Kompleksas: LEZ INŽINERINIAI TINKLAI (VANDENTIEKIS, NUOTEKYNĖ, DUJOTIEKIS, ELEKTROS TINKLAI), PRIVAŽIAVIMO KELIAI I LEZ - STATYBOS ETAPUI
Adresas: Kauno r.sav., Karmėlavos sen.

Dalis: MELIORACIJA

Objektas: IŠLEIDIMO ŽIOTYS "ŽT3"

**VIEŠOJO PIRKIMO
„LIETAUS NUOTEKŲ TINKLŲ ĮRENGIMAS KAUNO LEZ TERITORIJOJE“
DOKUMENTŲ PAAIŠKINIMAI NR. 1**

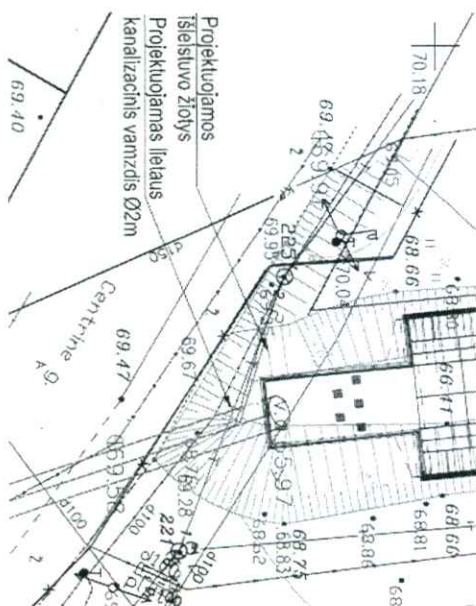
2. Klausimas. Techninio projekto dalies „Išleidimo žiotys ŽT3“ brėžinyje „Melioracinio griovio šlaitų tvirtinimo schema“ matosi, kad projektuojamas žiotis ties išleistuvu (žiūrėti žemiau pridėdamą schemą) kerta vandentiekio d100mm, telekomo bei kiti ryšių tinklai, kuriuos norint įrengti žiotis reikės iškelti. Prašome nurodyti ar šie darbai įeina į šio pirkimo apimtį. Jei taip, prašome nurodyti, kurioje darbų kiekių žiniaraščio eilutėje tai turi būti įvertinta.

Paklausime minimi darbai turės būti atliekami darbo projekte apibrėžta ir su užsakovu suderinta tvarka bei turi būti įskaičiuoti žiniaraščio dalyje „Išleidimo žiotys ŽT3“. Pridedame patikslintą pirkimo sąlygų priedą Nr. 2 („2017-03-23 Priedas Nr2 Pasiūlymo kainų žiniaraštis“), kurio dalyje „Išleidimo žiotys ŽT3“ įtraukta nauja eilutė Nr. 44: „Vandentiekio d100mm, telekomo bei kitų ryšių tinklų iškėlimas“.
